Retrait de la rondelle de sécurité

- CARDIOHELP avec Emergency Drive -

NOTIFICATION DE SÉCURITÉ URGENTE

SRN fabricant :	DE-MF-000020091
Référence FSCA :	874872 CARDIOHELP Emergency Drive – Retrait de la rondelle de sécurité
Type FSCA :	Nouveau
Produits concernés :	CARDIOHELP Emergency Drive (référence 701048002) CH Emergency Drive (référence 701076205)
Numéros de série concernés :	Se référer à l'Annexe I
Identifiant unique des dispositifs :	04037691643526
À l'attention des :	Utilisateurs du CARDIOHELP Emergency Drive

Figure 2 : Ébauche de la position de la rondelle de sécurité

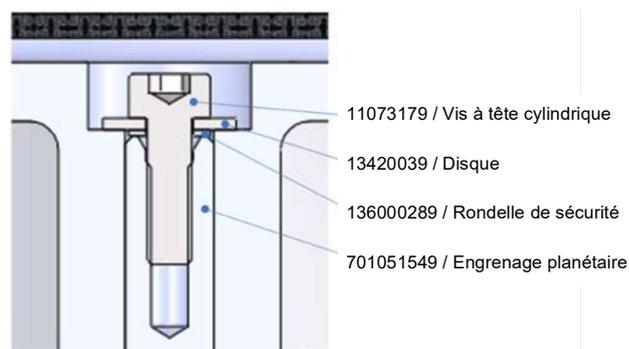
Maquet Cardiopulmonary GmbH a pris connaissance du problème suite à une réclamation client. Il a été signalé que la rotation de la manivelle du CARDIOHELP Emergency Drive était bloquée ou dégradée. Au cours des investigations internes, il a été constaté que ce problème est dû à la rondelle de sécurité. La rondelle de sécurité a été initialement introduite dans le CARDIOHELP Emergency Drive afin d'allonger l'arbre de l'Emergency Drive de l'épaisseur de la rondelle de sécurité, réduisant ainsi la pression axiale sur le circlip, la rondelle de sécurité et le palier (Figure 2).

Actions correctives • Retrait de la rondelle de sécurité.

- Informer **immédiatement** tous les clients possédant les produits concernés de cette action de sécurité en envoyant cette notification de sécurité aux clients.
- Créer une instruction de mise à jour pour le retrait de la rondelle de sécurité.
- Un représentant Getinge local contactera le client pour organiser le retrait de la rondelle de sécurité.
